Mälarbanan Huvudsta - Duvbo

PM Ändring efter kompletterande granskning

TRV 2015/87751

2021-08-20

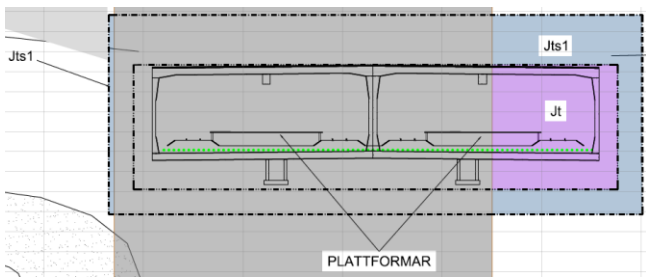
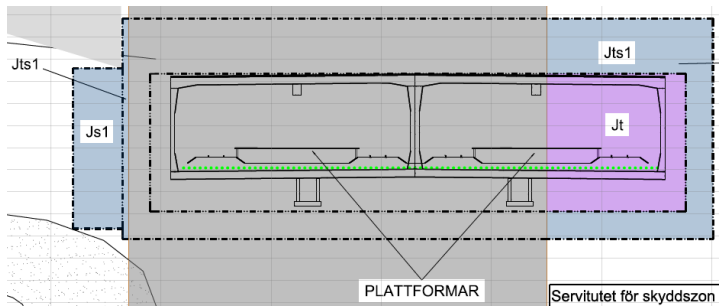
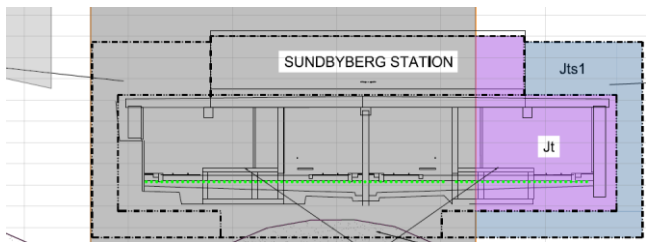
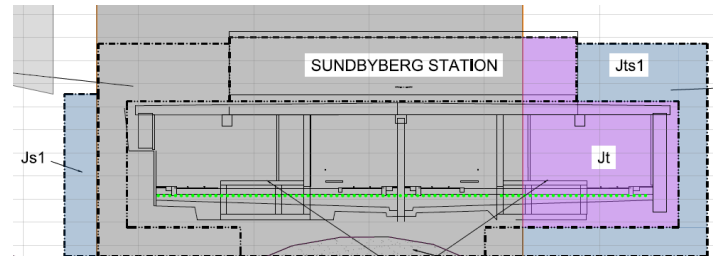
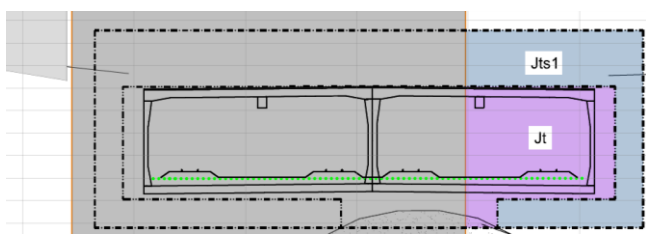
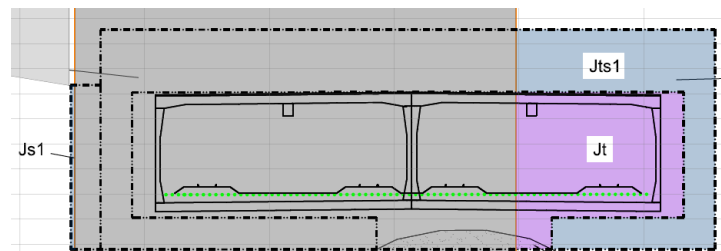
Dokument/ Ritningsnummer	Version 2021-02-01 (granskningshandling)	Version 2021-08-20 (Ändring efter granskning)
Plankarta för utbyggd järnvägsanläggning Permanent och tillfälliga markanspråk 9922-00-110_013		 - Servitutsrätt för anläggande, bibehållande och underhåll av järnvägsanläggningen inklusive dess konstruktion under mark (Js1) har lagts till för den bergförstärkning som krävs för att stabilisera slänterna kring tunneln.

- Gräns för järnvägsmark har justerats därefter på södra delen av anläggningen.
Illustrationskarta för utbyggd järnvägsanläggning 9922-00-111_013		
Illustrationskarta för tillfällig anläggning och byggverksamhet 9922-00-112_013

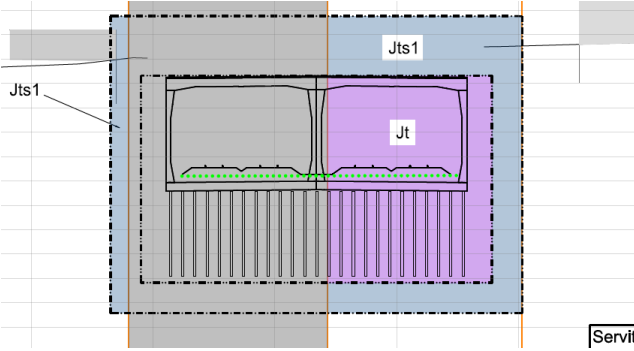
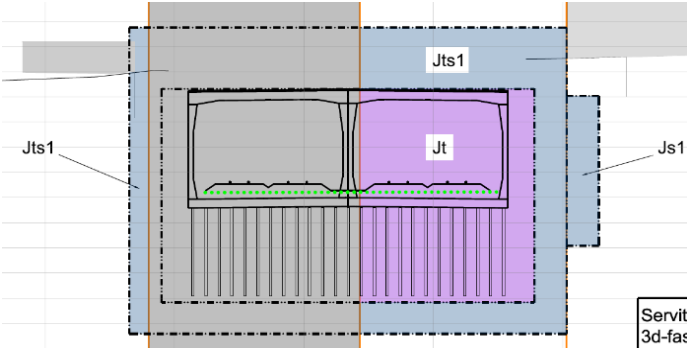
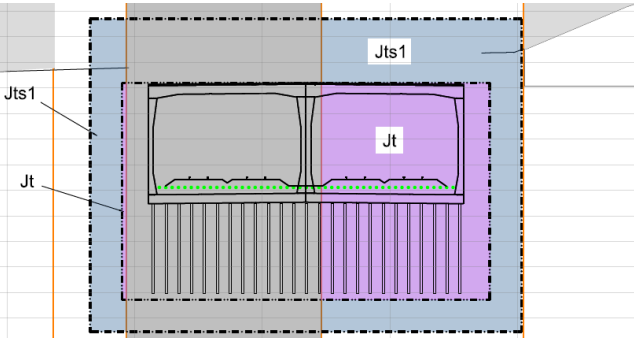
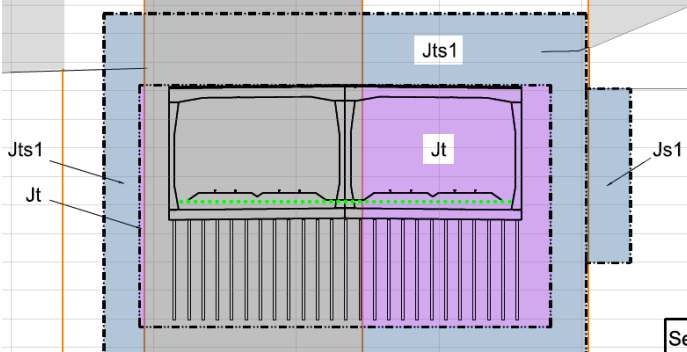
Plankarta för utbyggd järnvägsanläggning Permanent och tillfälliga markanspråk 9922-00-110_014		 - Servitutsrätt för anläggande, bibehållande och underhåll av järnvägsanläggningen inklusive dess konstruktion under mark (Js1) har lagts till för den bergförstärkning som krävs för att stabilisera slänterna kring tunneln. - Gräns för järnvägsmark har justerats därefter på norra sidan av anläggningen.
Illustrationskarta för utbyggd järnvägsanläggning 9922-00-111_014		 - Gräns för järnvägsmark har justerats i enlighet med plankartan.

- Gräns för järnvägsmark har justerats i enlighet med plankartan.
Teckenförklaring i plankarta och illustrationskartor	FASTIGHETSKARTAN ÄR FRÅN JANUARI 2021 ALBYGÅRD 2 FASTIGHETSNAMN ALBYGÅRD KVARTERS- /TRAKTNAMN	FASTIGHETSKARTAN ÄR FRÅN JULI 2021 ALBYGÅRD 2 FASTIGHETSNAMN ALBYGÅRD KVARTERS- /TRAKTNAMN - Fastighetskartan har uppdaterats.

Figur 35

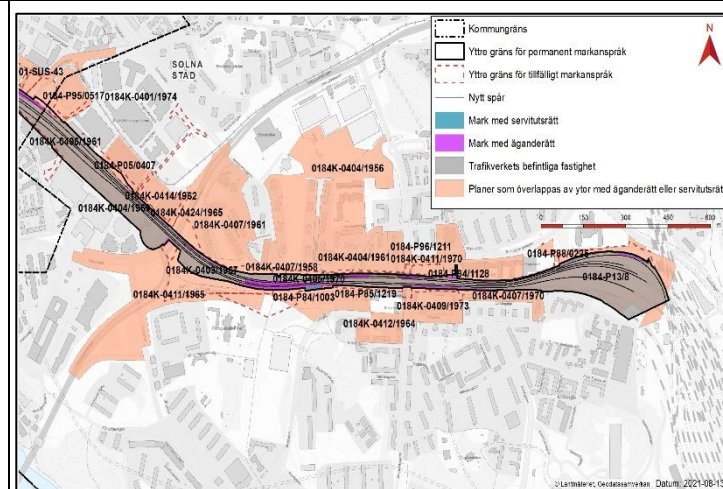
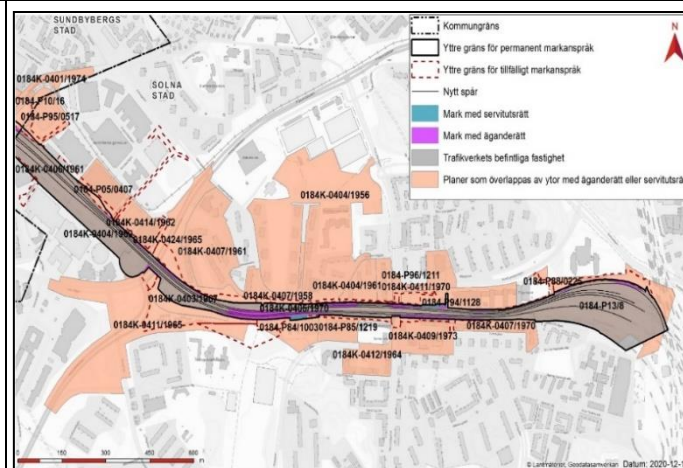
- Gränsen för järnvägsmark har justerats.

Figur 50

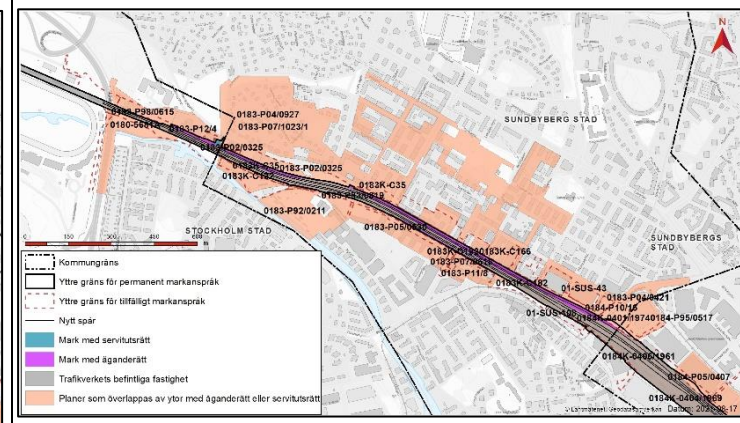
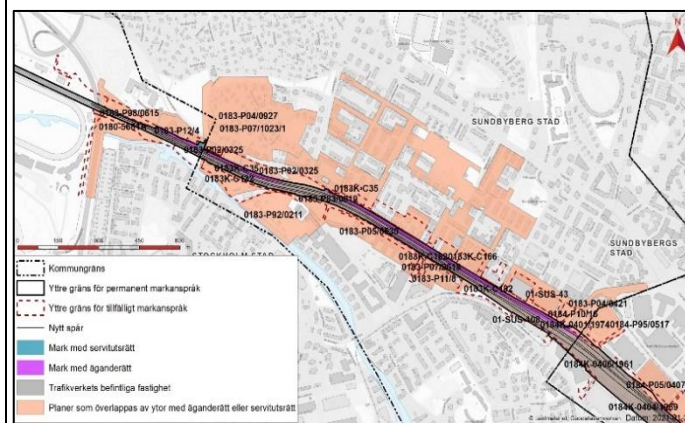
- Yttre gränsen för permanent markanspråk har justerats.

Figur 51

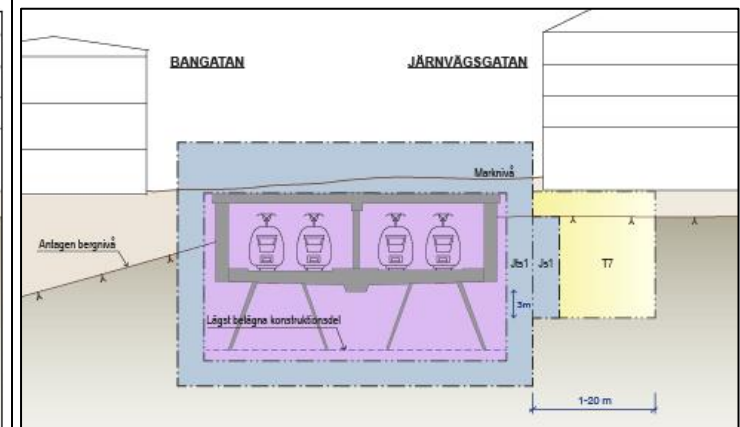
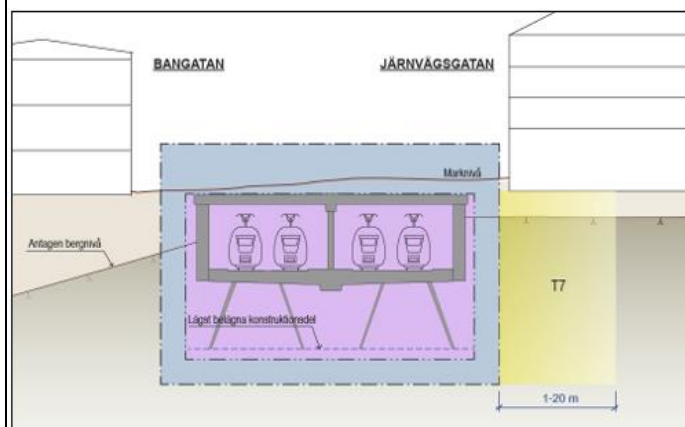
- Yttre gränsen för permanent markanspråk har justerats.
